Budapest III. kerület Óbuda-Békásmegyer Önkormányzatának észrevételei

Tárgy: FTT véleményezés

419/2021. (VII. 15.) Korm. rendelet a településtervek tartalmáról, elkészítésének és elfogadásának rendjéről, valamint egyes településrendezési sajátos jogintézményekről (továbbiakban: Trk.) alapján az FTT III. kerület érintő anyagával kapcsolatban a következő észrevételeket tesszük:

1. Északi Városkapu

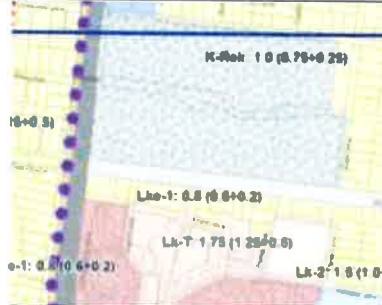
hatályos településszerkezeti terv (továbbiakban: TSZT)	FTT tervezete
Önkormányzati vélemény: A tervezet két módosítást javasol. Csökkentik a szintterületi mutató mértékét, valamint a Zkp területhasználat megszüntetésre kerül. A tervezett szintterület csökkentés vizsgálendő, mivel a fejlesztési területre hatályos TRSZ van érvényben. A Zkp területhasználat helyett jelölt Vi jelölés nincs összhangban az Önkormányzat által kezdeményezett Gksz területhasználatba történő átminősítéssel. Javasolt a Ga jelölés.

2. Mocsárosdűlő

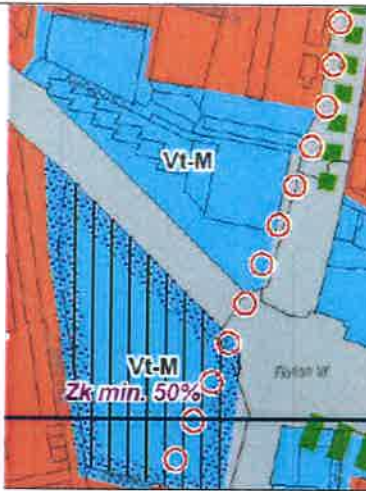
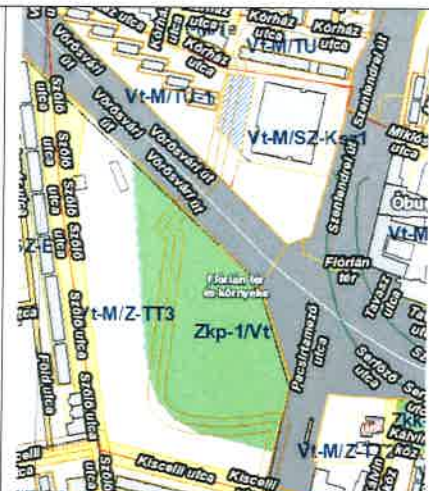
hatályos településszerkezeti terv (továbbiakban: TSZT) (Lke területfelhasználás)	FTT tervezete (Vi területfelhasználás)
Önkormányzati vélemény: III. kerület Önkormányzat képviselő-testülete 929/2021. (XII. 20.) határozatával, valamint a Fővárosi Közgyűlés Klímavédelmi, Közlekedés és Városfejlesztési Bizottság 12/2022 (II. 22.) határozatával kezdeményezte a TSZT-FRSZ módosítását, mely szerint az Aranyhegyi út melletti kisvárosias lakóterület legyen visszaminősítve zöldterületté a Mocsárosdűlő megővése céljából. A módosítás nem valósult meg. 2024-ben Karácsony Gergely főpolgármester úr az Aquincum-Mocsáros Egyesületnek írt levelében arról tájékoztatta az egyesületet, hogy az új FTT fogja beépíteni a kezdeményezést. Az FTT tervezetben nem került átvezetésre a tervzett módosítás. Önkormányzat fenttartja a 929/2021. (XII. 20.) képviselő-testületi határozatában elfogadott területhasznosítás módosítását.

3. Római camping területe

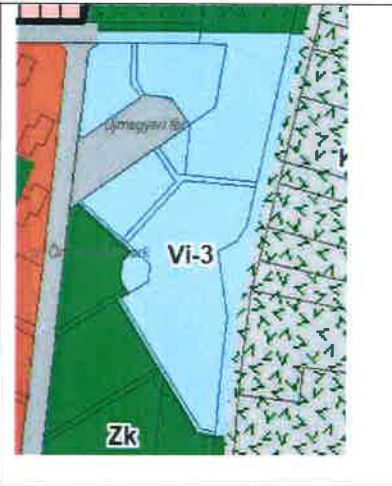
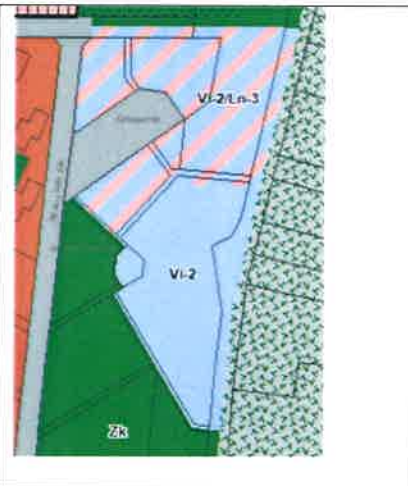
hatályos településszerkezeti terv (továbbiakban: TSZT) (nagyterjedésű rekreációs és szabadidős terület)	FTT tervezete (egyező területfelhasználás)	ÓBESZ
Önkormányzati vélemény: Római camping területére jelölt nagyterjedésű rekreációs és szabadidős területfelhasználás nem kifogásolható, figyelembevétel a 20/2018. (VI. 26.) sz. önk. rendelettel elfogadott Óbuda-Békásmegyer kerületi Építési Szabályzatában meghatározott részletes előírásokat, melyek a terület természeti és védett örökségi elemeit kiemelt védelemmel kezeli. Az önkormányzat a 2024-ben megalkotott 16/2024. (IX. 26.) sz. önkormányzati rendelete módosította az ÓBESZ-t. Ennek részét képezte a Római camping területén jelölésre kerülő régészeti nyomvonal, melyet célszerű a strandhoz vezető sétánnyá alakítani. A kemping területe az ÓBESZ 5. Védelmi és korlátozási tervlapján

karakterében megőrzendő jelentős zöldfelületű intézményterület. Javasolt a területen megmaradt zöldfelület védelme érdekében természeti védelem alá helyezése.

4. Flórián tér

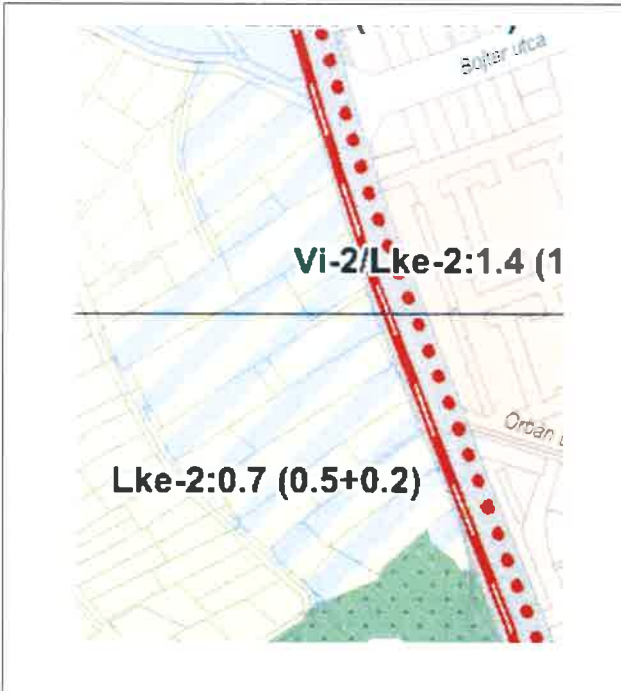
hatályos településszerkezeti terv (továbbiakban: TSZT-FRSZ)	FTT tervezete (a lila szöveg „helyi építési szabályzatban figyelembe veendő általános használatok aránya”)	ÖBÉSZ szabályozási tervlap
Önkormányzati vélemény: A tervben szereplő minimum 50%-os zöldfelületi takarás nem megfelelő előírás. Javasoljuk a teljes területet beépítésre nem szánt ZKP zöldfelületi besorolásba történő módosítását.

5. Újmegyeri tér

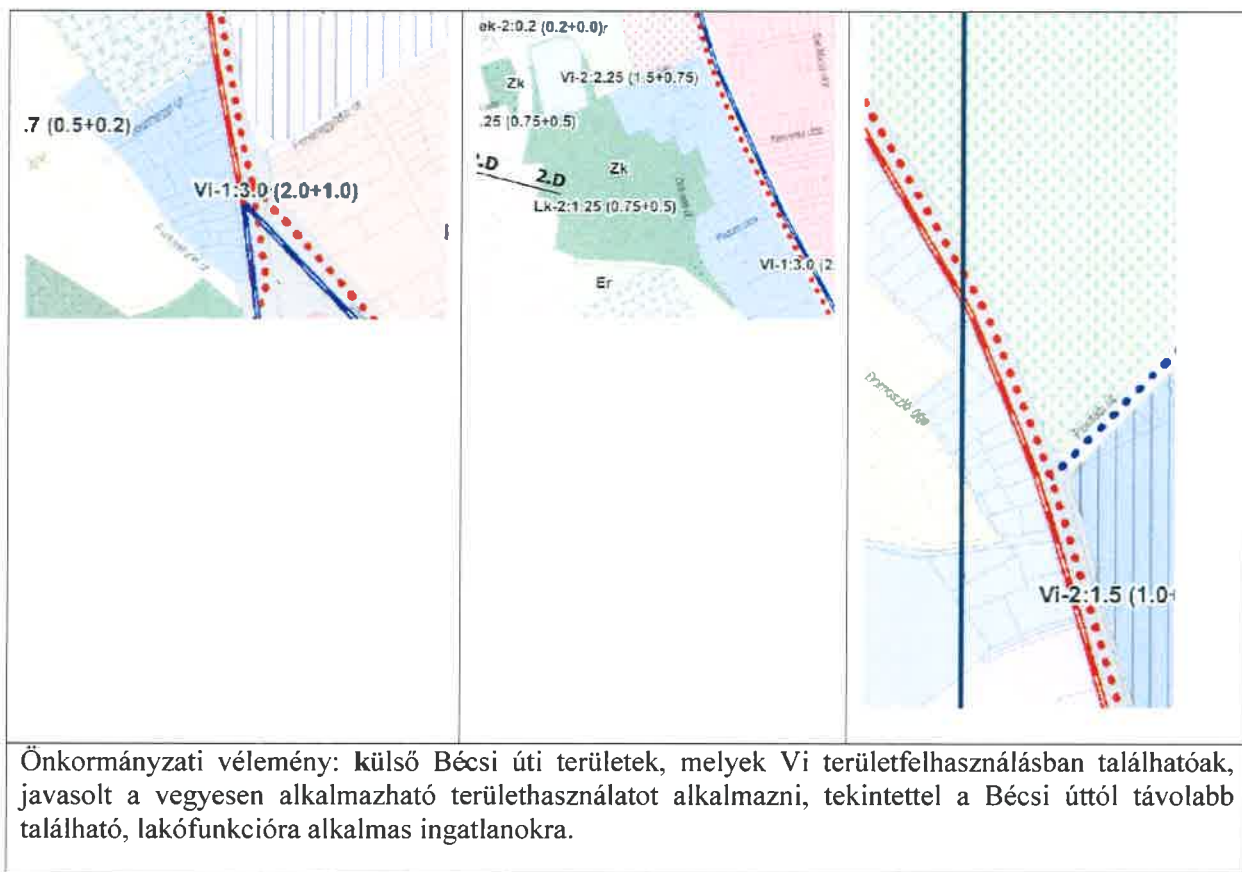
hatályos településszerkezeti terv (továbbiakban: TSZT)	Fejlesztési terv tervezete (a lila szöveg „helyi építési szabályzatban figyelembe veendő általános használatok aránya”)	FTT átsorlási javaslat
Önkormányzati vélemény: A tervezet módosítás a fővárosi tulajdonú 63664/6 hrsz.-ú területre tervezett szociális lakásépítés érdekében Vi-3 területhasználatról terület déli részét Vi-2 intézményi, míg az északi részt Vi-2/Ln-3 vegyes intézményi és nagyvárosias lakóterületbe sorolja. Korábbi szabályozás a területen tiltotta a lakásfunkciót. A tervezett módosítást az Önkormányzat a bemutatott szociális bérlakásépítési fejlesztési terv ismeretében támogatja.

BFRSZ - vegyesen alkalmazható területhasználatra példa a külső Bécsi úton	ÓBÉSZ-on belül kezelt pontos övezethatár ugyanazon a területen

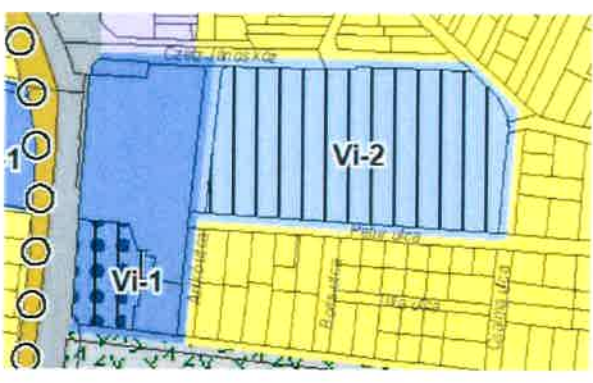
A Bécsi út mentén található területrészekben célszerű Vi-2/Lke-2 vegyes területfelhasználást jelölni, melyet az ÓBÉSZ részletesen kezel.

8. MVM Szentendrei úti fejlesztési területe

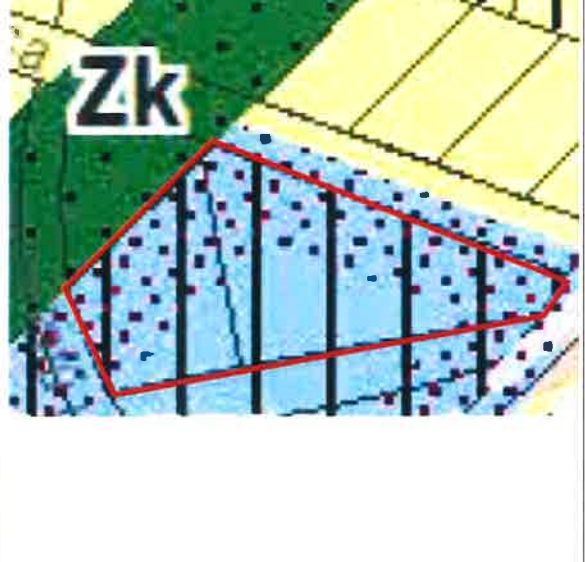
Hatályos TSZT-FRSZ	FTT- BFRSZ tervezet
A fejlesztési terület a hatályos szabályozás értelmében egységesen Vi-1 területhasználat került meghatározásra.	Tervezett módosítás Vi-2 területhasználatba sorolta az Anikó utcától keletre húzódó ingatlant. A módosítás csökkenti az ingatlan fejleszthető szinterületi paramétereit, valamint jelentős változással érintette területként jelöli.
Önkormányzati vélemény: A javasolt területhasználat módosítása kedvezőtlenül érinti a tervezett Campus fejlesztést, amit korábban a III. kerületi Önkormányzat támogatott, valamint a jelentős változással érintette területként történő jelölés indokolatlan. A tervezett módosítást III. kerületi Önkormányzat nem támogatja.
